- Inhalt:
1. Rumpfmotoren
 2. Inspektionsarbeiten an Motor-Mähern
 3. Haube für Mäher Typ 685 (Stern-Mäher)
 4. Vergaserflanschdichtung Mäher 685
 5. NC-Batterie
 6. Bremsfeder 220-05.103
 7. Düsenbestückung Rasenmäher 687/689
 8. Verlustmeldung
 9. Zylinder und Kolben

Zündankerbefestigung
am Zylinder 220-02.708

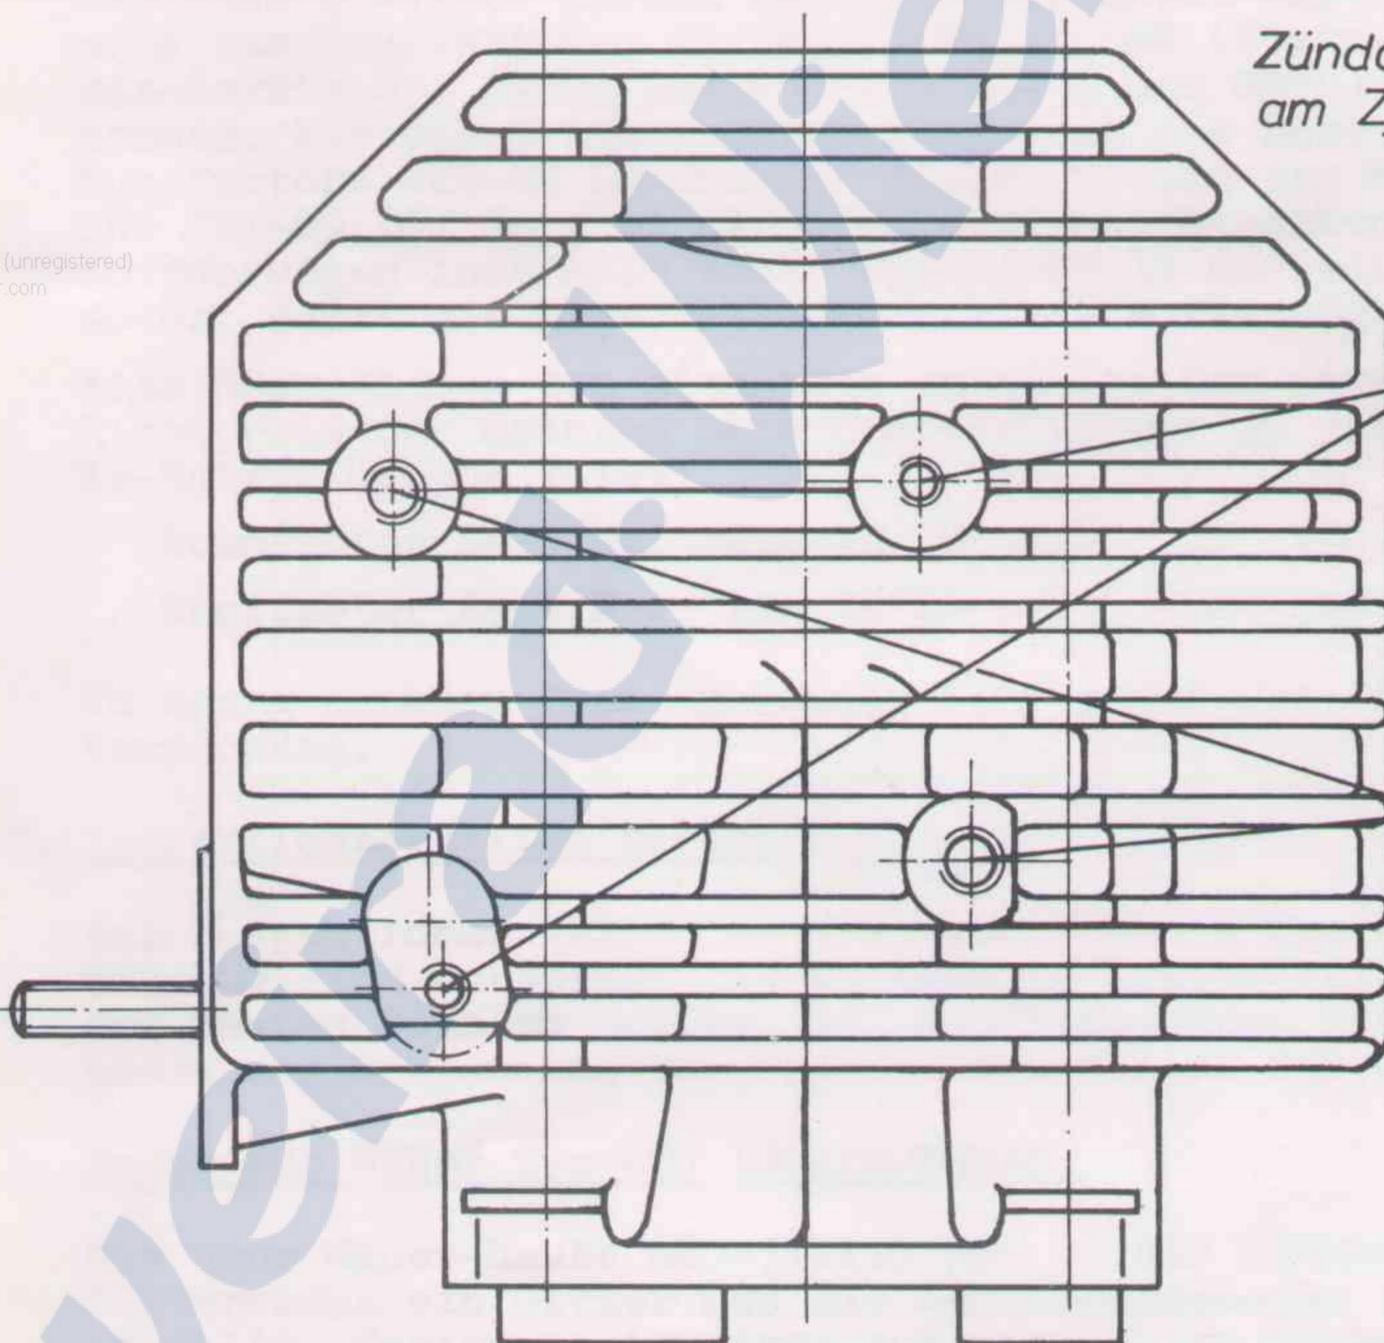
Die Zylinder und Kolben, Ersatzteile-Nr. 220-02.900, 220-02.901 und 220-02.702, werden nach Aufbrauch durch den Zylinder mit Kolben 220-02.708 ersetzt. Die unterschiedliche Zündankerbefestigung bei den Zylindern ist berücksichtigt, indem der Zündanker in jedem Fall nur noch mit 2 Schrauben befestigt wird. Über die Befestigungsart der unterschiedlichen Zündanker gibt die Skizze Auskunft.

Gewinde M5
für Zündanker
220-07. 137. und
220-07. 710.

Gewinde M6
für Zündanker
220-07. 702.
